# L 3065; Ortsumfahrung Seligenstadt, 3. Bauabschnitt

ausgewählte Thesen und deren Beantwortung

## These 1

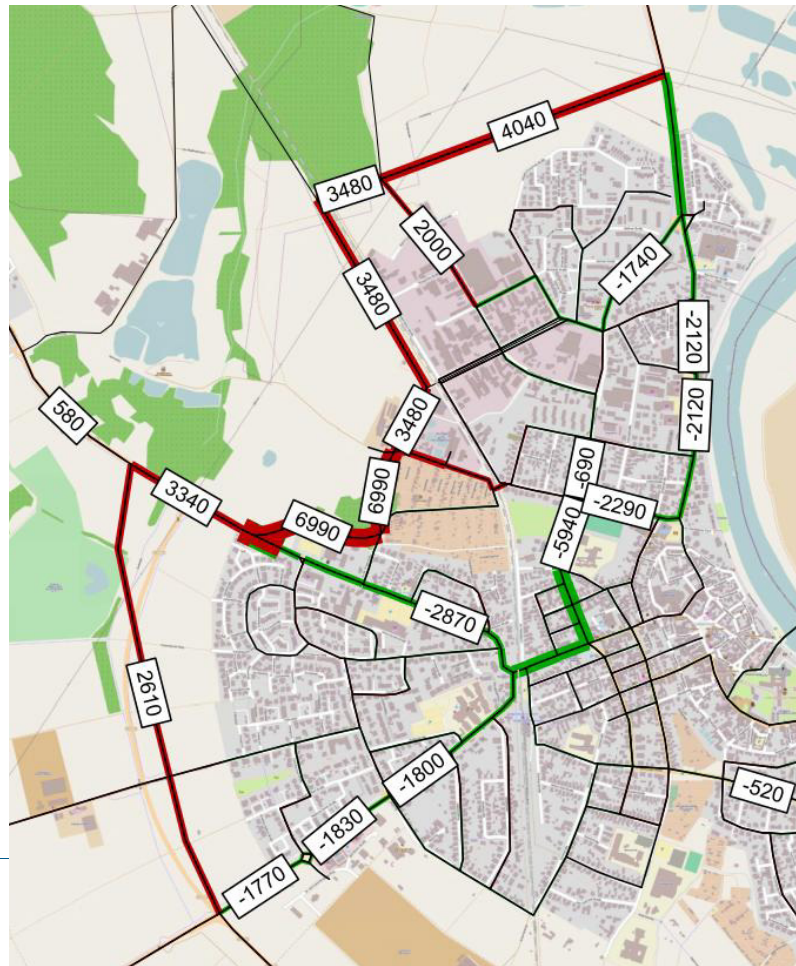
- Die Vorzugsvariante sei keine echte Umfahrungsstraße.

- Die Trasse verläuft außerhalb bebauter Gebiete.
- Alle Wohngebiete werden umfahren.
- Der Eichwaldhof liegt „außerhalb“, wird aber an die Umfahrungsstraße angebunden.

## These 4

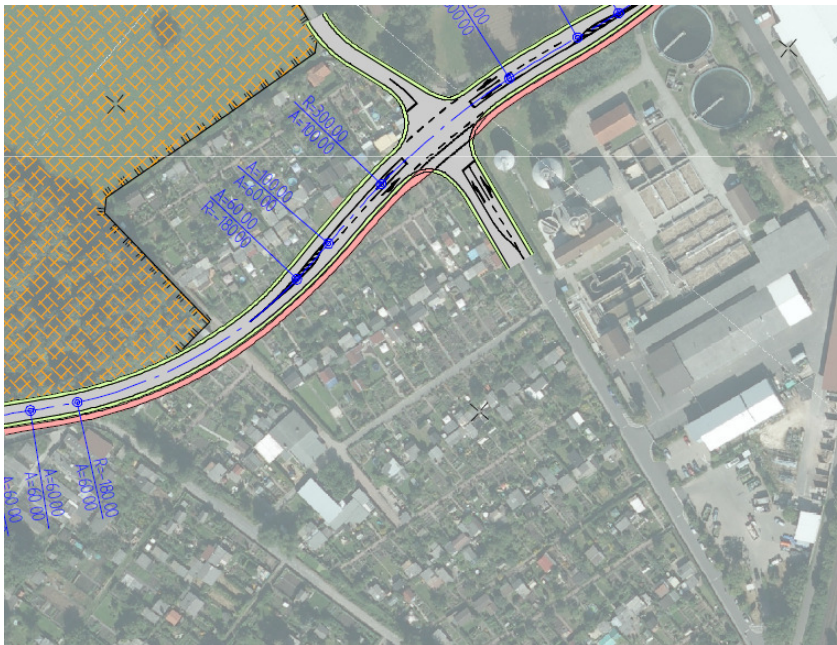
- die Vorzugsvariante belaste die Wohngebiete Froschhausen, Silzenfeld, An der Pfingstweide, Am Simmig, Jahnstraße, Am Niederfeld.

- An der einer Umfahrungsstraße zugewandten Seite eines Wohngebietes erfolgt eine Mehrbelastung durch Verkehrslärm.
- Hier gelten gesetzliche Lärmvorgewerte, z.B. bei Wohngebieten 59 db(A) tags und 49 db(A) nachts.
- Die Einhaltung der Grenzwerte wird grundsätzlich mit aktiven Lärmschutzmaßnahmen (Wall oder Wand) sichergestellt.
- Durch eine Reduzierung des Verkehrs auf innerstädtischen Straßen wird der Lärm in Teilen der Wohngebiete zurückgehen (z.B. Am Simmig, Am Niederfeld).
- Jede Variante für eine Umfahrungsstraße belastet die Gebiete Silzenfeld und den Stadtteil Froschhausen, da mehr Verkehr auf den bereits bestehenden Abschnitt verlagert wird.
- Froschhausen wird durch die Vorzugsvariante im Vergleich zu anderen Varianten am wenigsten belastet. Eine Lärmerhöhung ist rechnerisch vorhanden, aber nicht hörbar ( $< 0,5$  db(A)).

## These 6

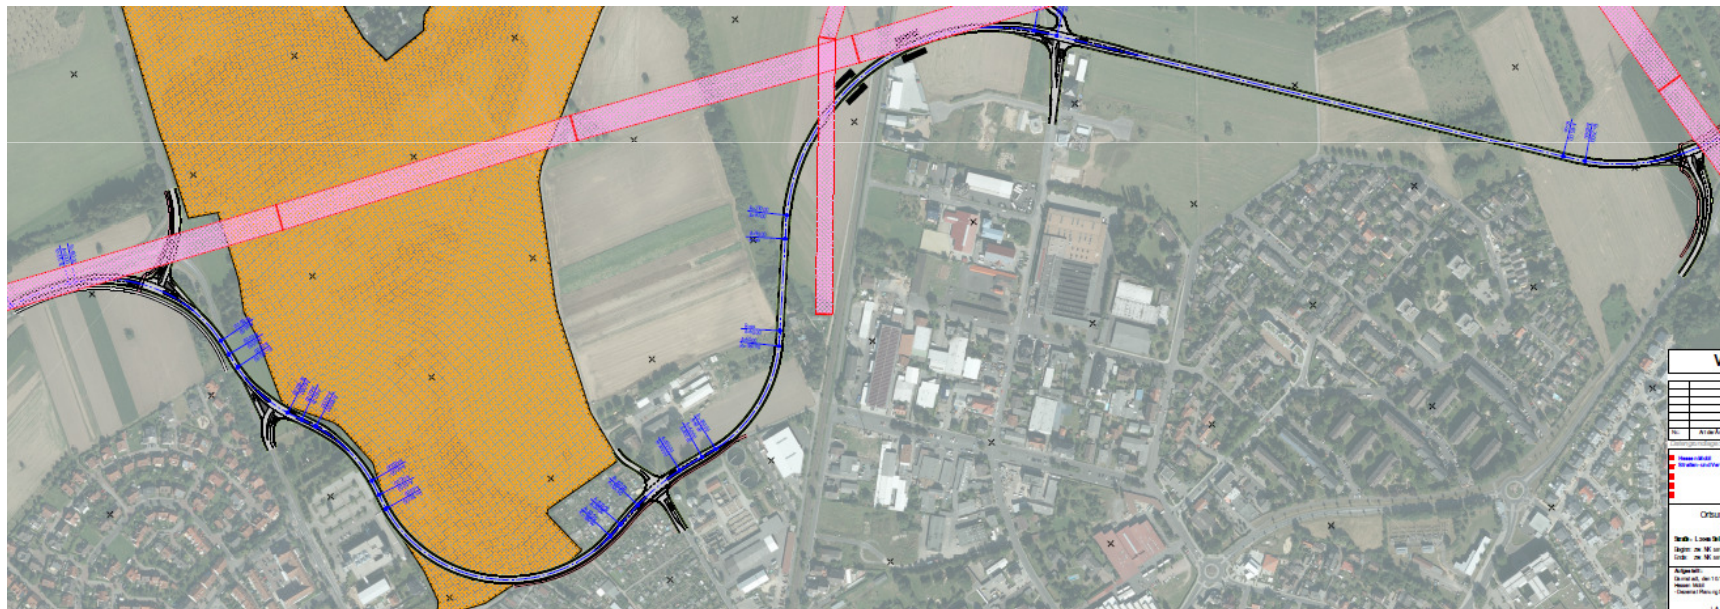
- Die Trasse durchkreuze Wohngebiete.

- es werden keine Wohngebiete durchkreuzt.

## These 12

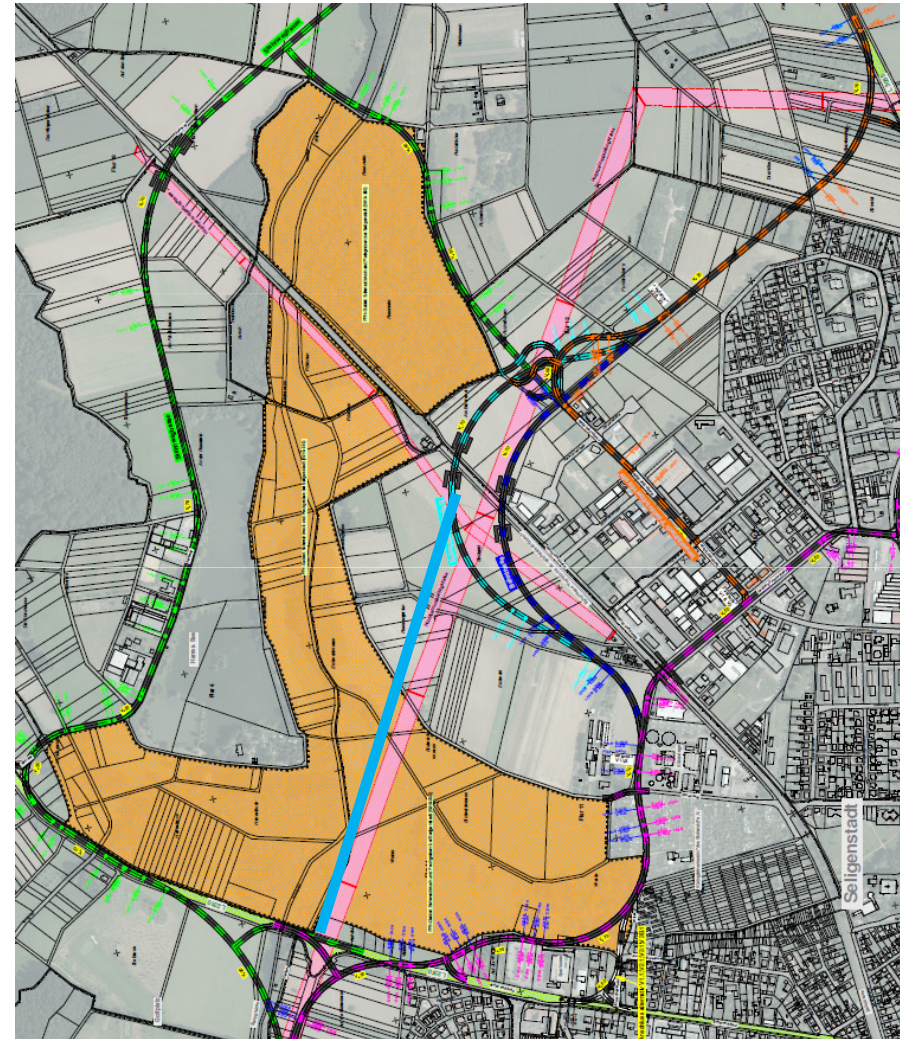
- Fehlende Kommunikation und Suche nach Lösungsansätzen mit den Naturschutzbehörden.

- Die Vorplanung wurde sowohl durch die Stadt Seligenstadt als auch 2 Arbeitskreise begleitet
- Mit dem „Arbeitskreis Anwohnerschaft“ fanden 4 Termine statt.  
(Teilnehmer u.a. 11 Anwohner aus verschiedenen Straßenzügen)
- Mit dem „Arbeitskreis Fachbehörden“ fanden 2 Termine statt.  
(Teilnehmer u.a. obere und untere Naturschutzbehörden, BUND, NABU,...)

- Die neue (blaue) Variante der VBS war bereits Bestandteil einer umweltfachlichen Untersuchung aus 2008/2009.
- am 13. Mai 2015 hat die obere Naturschutzbehörde gegenüber der VBS bereits schriftlich mitgeteilt, dass die vorgeschlagene Trasse durch das FFH-Gebiet „auch hinsichtlich der rechtlich relevanten Belange des Arten- und Biotopschutzes mit deutlichem Abstand als die ungünstigste Variante einzustufen ist“  
und dass Alternativen zur Verfügung stehen, die mit keinen bzw. geringeren Beeinträchtigungen des FFH-Gebietes zu realisieren wären.
